Vysvětlení a doplnění zadávací dokumentace č. 7

Slezská nemocnice v Opavě, příspěvková organizace

Výstavba nadzemních koridorů ve Slezské nemocnici v Opavě, p.o.

Evidenční číslo veřejné zakázky ve Věstníku veřejných zakázek: Z2022-024415

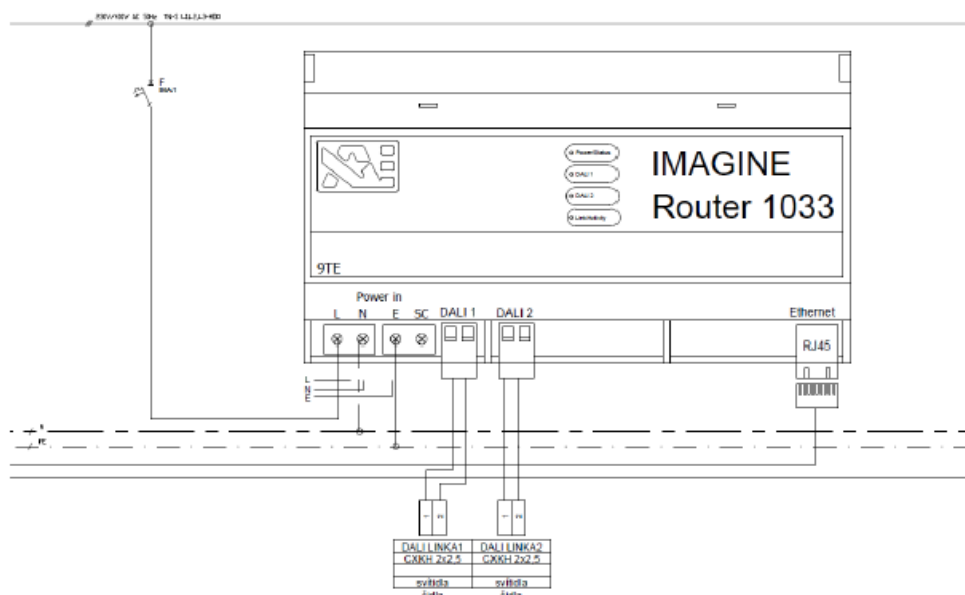
DOTAZ 01: Dne 16. 08. 2022 zveřejnil zadavatel následující:

Z uvedeného vyplývá, že zadavatel požaduje konkrétní výrobek, konkrétního výrobce, a to komponenty od společnosti HELVAR.

Chápe uchazeč správně, že uvedené výrobky a komponenty společnosti HELVAR definují min. požadovaný technický standard a dodavatel může dodat výrobky jiného výrobce, které tento technický standard splňují nebo převyšují.

Dle názoru dodavatele, zadavatel neodpověděl na dotaz, jestli je tímto definován standard nebo trvá na výrobku.

Dodavatel se tedy ptá: „Zdali je výrobkem IMAGINE ROUTER 1033 definován minimální požadovaný standard a dodavatel může nabídnout výrobek jiného výrobce, při dodržení technických parametrů, které musí být stejné nebo lepší, než je u typu definovaného zadávací dokumentací nebo zdali zadavatel trvá na předepsaném výrobku.“.

V žádném případě z uvedeného nevyplývá, že je výrobek od společnosti Helvar. Tedy, že projektová dokumentace uvádí přesného výrobce. Společnost Helvar určitě nemá router označený IMAGINE ROUTER 1033.

V technické zprávě a výkazu výměr je přesný popis parametrů routeru, uvažovaného v PD.

Pokud je v zadávací dokumentaci uveden název výrobku nebo výrobce, je tímto výrobkem definován technický standard. Dodavatel tedy může nabídnout výrobek se shodnými nebo lepšími technickými parametry, než je stanoveno v zadávací dokumentaci. Toto pravidlo platí pro veškeré výrobky, které jsou uvedeny v zadávací dokumentaci

DOTAZ 05: V zadávací dokumentaci, konkrétně ve Svazku 1, Příloze 2 „Projektová dokumentace“, se v příloze D.03.05.08 Půdorys koridoru - hromosvod a uzemnění nachází následující detail provedení svodů:

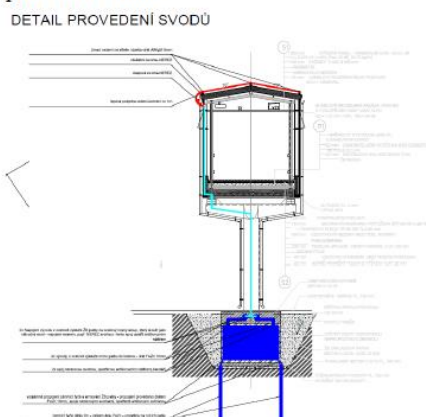
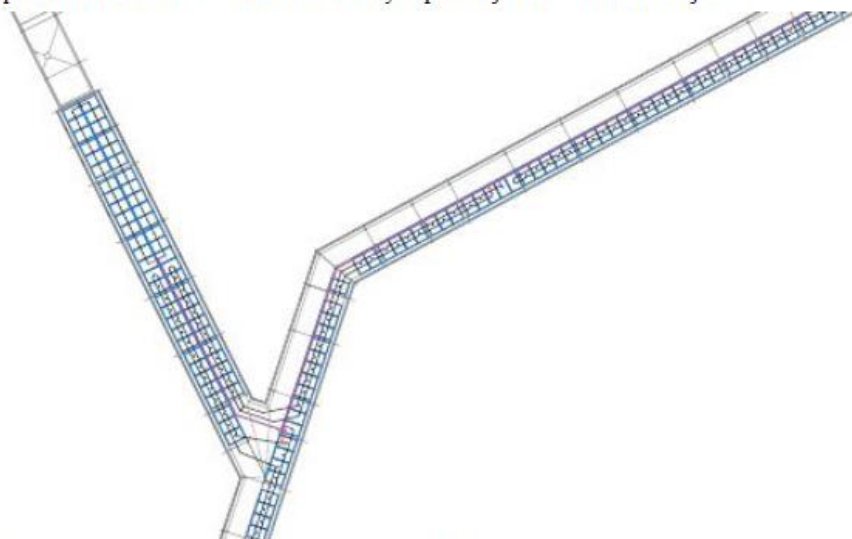
v příloze D.06.01 Rozmístění fotovoltaických panelů je zobrazeno následující:

Při porovnání obou výkresů je tedy zřejmé, že obě části projektové dokumentace nejsou vzájemně zkoordinovány.

Projekt silnoproudé elektroinstalace, konkrétně jímací soustava vůbec nepočítá s umístěním FVE panelů v ochranném prostoru jímací soustavy. Jímací vedení je v kolizi s umístěním FVE panelů a nelze tedy dodržet ani min. bezpečnou vzdálenost.

Projektová dokumentace tedy v této části nesplňuje požadavky ze souboru norem ČSN EN 62305.

Dodavatel si touto cestou dovoluje požádat zadavatele o úpravu zadávací dokumentace tak, aby byly výše uvedené části projektové dokumentace zkoordinovány a splňovaly požadavky ze souboru norem ČSN EN 62305.

Dodavatel je přesvědčen, že projektová dokumentace není zkoordinována a nesplňuje požadavky ze souboru norem ČSN EN 62305.

Proto si dodavatel touto cestou dovoluje požádat zadavatele o úpravu zadávací dokumentace tak, aby byly výše uvedené části projektové dokumentace zkoordinovány a splňovaly požadavky ze souboru norem ČSN EN 62305.

Fotovoltaika není předmětem této veřejné zakázky. Veškeré následné dopady do části hromosvodů a uzemnění budou řešeny až v rámci případné realizace fotovoltaiky.

Pro zachování stávajícího instalovaného výkonu fotovoltaické elektrárny, dodržení bezpečné vzdálenosti „s“ a umístění fotovoltaické elektrárny v ochranném prostoru jímací soustavy musí být provedena přeložka hromosvodu, a to vyzdvihnutím jímací soustavy nad fotovoltaickou elektrárnu. Pokud toto řešení nebude možné, tak bude muset být jímací soustava pospojována s fotovoltaickou elektrárnou a jímací soustava **bude muset být** doplněna pomocnými jímáči o výšce 400 mm.

Zadavatel je přesvědčen, že je projektová dokumentace zkoordinována a že splňuje požadavky ČSN, včetně souboru norem ČSN EN 62305. Předmět díla je vymezen mimo jiné dokumentací pro provedení stavby ve smyslu vyhlášky 499/2006 Sb. v platném znění.

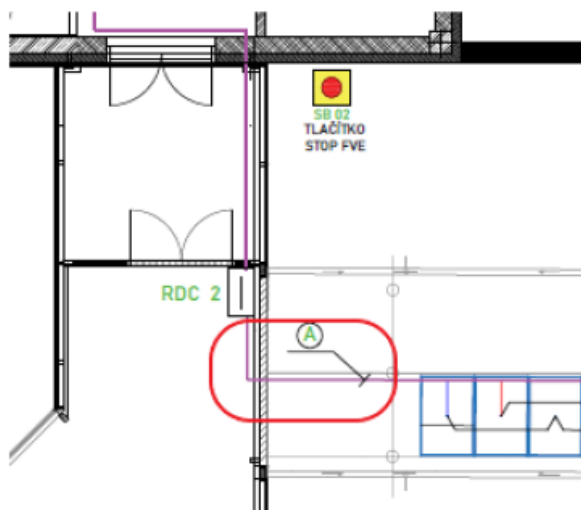
DOTAZ 09: Dodavatel v zadávací dokumentaci, konkrétně ve Svazku 1, Příloze 3 „Soupis prací, dodávek a služeb“ v části SO-06 Fotovoltaika, nenalezl položku pro vytvoření systémových vodotěsných prostupů pro průchod kabelů mezi střechou koridoru a chodbami v objektech Na V. Tak, jak jsou trasy zakresleny na výkresu D.06.05 Umístění technologie v pavilonu N, nejsou dle názoru dodavatele proveditelné:

Dodavatel si touto cestou dovoluje požádat zadavatele o upřesnění způsobu provedení těchto prostupů a jejich doplnění do soupisu prací, dodávek a služeb.

Dodavatel si touto cestou dovoluje požádat zadavatele o doplnění soupisu prací o příslušnou položku, která aktuálně není v soupisu prací obsažena.

Vytvoření systémových vodotěsných prostupů je uvažováno v rámci montáže solárních kabelů. Dle názoru projektanta je toto řešení vedení kabeláže možné. Je ale umožněno v tomto detailu provést vlastní řešení vedení trasy.

Zadavatel poskytuje dodavatelům doplněný soupis prací, dodávek a služeb.
